חוות דעת מומחה

שם המזמין :	אדריכלים - [REDACTED]
נושא :	חוות דעת לענין "חצר חיצונית פתוחה"
תוכנית :	הוצגה בפניי ומצ"ב כנספח א' לחוות דעת זו.

נתבקשתי ע"י אדריכל [REDACTED] לבדוק את האמור בתקנות התכנון והבניה (בקשה להיתר תנאיו ואגרות) התש"ל – 1970, (להלן "תקנה/תקנות"), לגבי "חצר חיצונית פתוחה" והשפעת הגדרה זו על תכנון הבנין. (להלן "חצר").

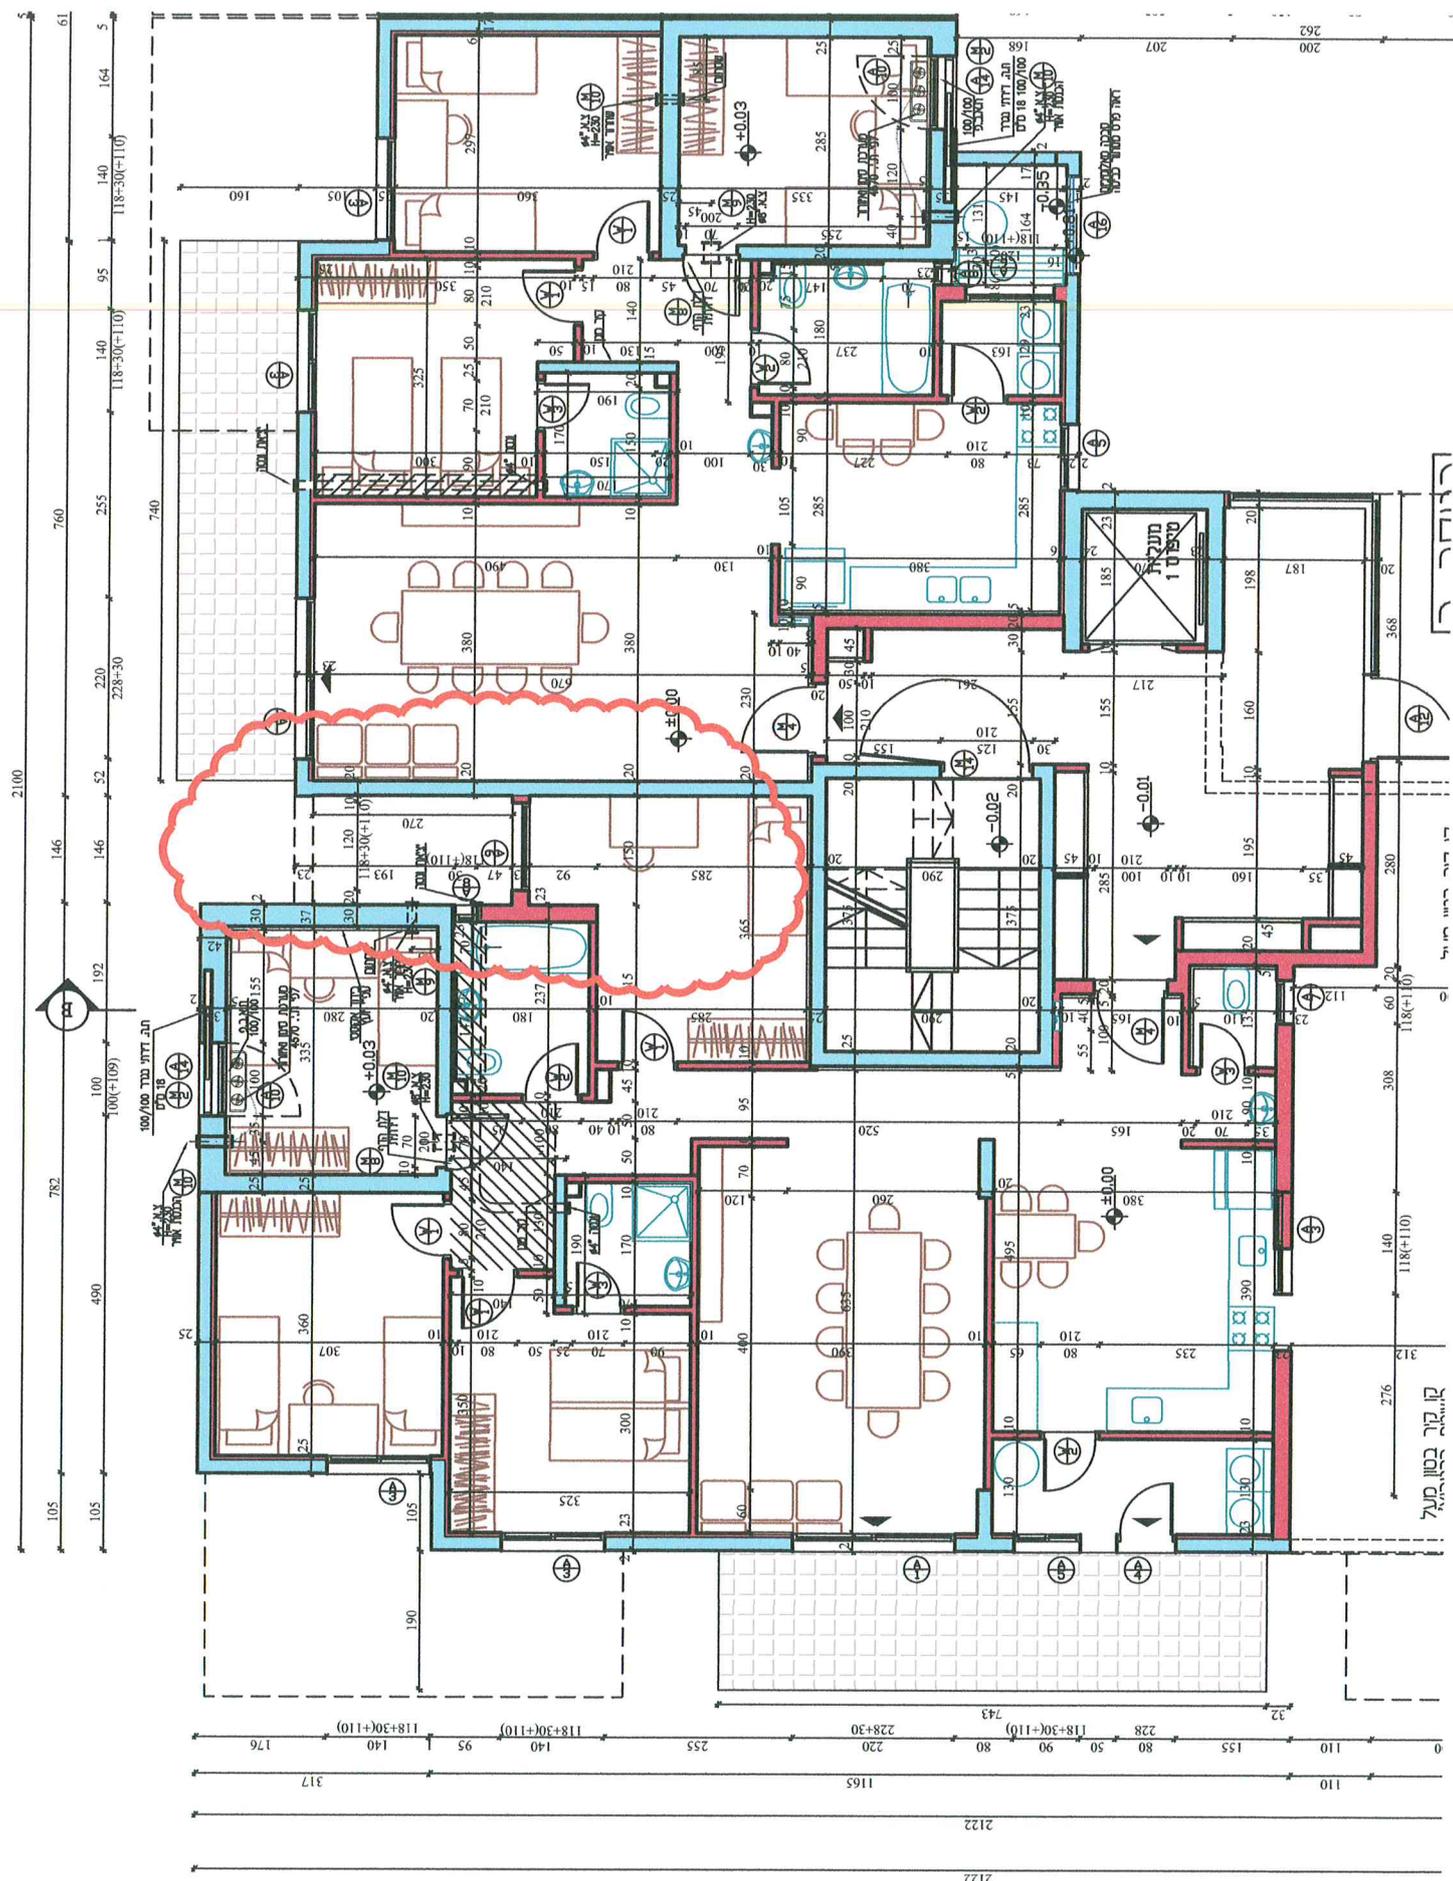
1. בעיון בתוכנית המצ"ב כנספח א' נתבקשתי להגדיר האם דרישות תקנה 2.11 חלות על המגרעת ממישור הקרקע לגובה הבנין והמסומנת בתוכנית הקומה (בענן) הינה "חצר חיצונית".

2. בנוסף ראוי לציין שלמגרעת זו פונים חלון חדר מגורים וחלון חדר שרות השייכים לדירה אחת בלבד.
3. על פניו נראה שעצם ההשוואה ל"חצר חיצונית" כמשמעותה בתקנות הינה בעייתית, הואיל והדרישות בתקנה הדנה ב"חצר חיצונית" עוסקות בעומק החצר. ולא במידות אורך ורוחב החצר. מכאן, שקיימת אי בהירות באופן ניסוח התקנה לגבי השימוש במלה "עומק". יתרה מכך גם תקנה 2.01 "פרשנות" המגדירה "חצר חיצונית" – חצר הגובלת בצד אחד או יותר עם דרך או שטח פתוח אחר. אינה מזכירה "עומק" ולכן ניתן להבין מהשימוש שעושה התקנה במילה "עומק" כוונתה ביחס לפני הקרקע. (גישה זו אינה סותרת גם את אופן הניסוח בתקנה ... הנמדד בקו אופקי לחזיתה...). גם האמור בהמשך התקנה (סעיף קטן ג') רוחבה של חצר כאמור לא יהיה מוגבל כאשר עמקה אינו עולה על מ' אחד, מראה כי אכן "עומק" הכוונה למידה ביחס לפני הקרקע.

5. זאת ועוד. לדוגמה תוכנית הקומה נשוא חווה"ד. הרי באם המגרעת היתה מרפסת מקורה (קרי מנהרה מעל מנהרה) לא היתה כל מגבלה למידותיה ולא היתה עולה למשל שאלת איורור החלונות. אין ספק שככל שלא מדובר במנהרות אלא במגרעת פתוחה איורור החלונות משופר לאין שיעור.

1. לאור האמור לעיל נראה נראה שניתן לראות במגרעת זו, מגרעת אדריכלית ואין להתיחס אליה כ"חצר חיצונית", וניתן לראותה כחלק מעיצוב הבנין.
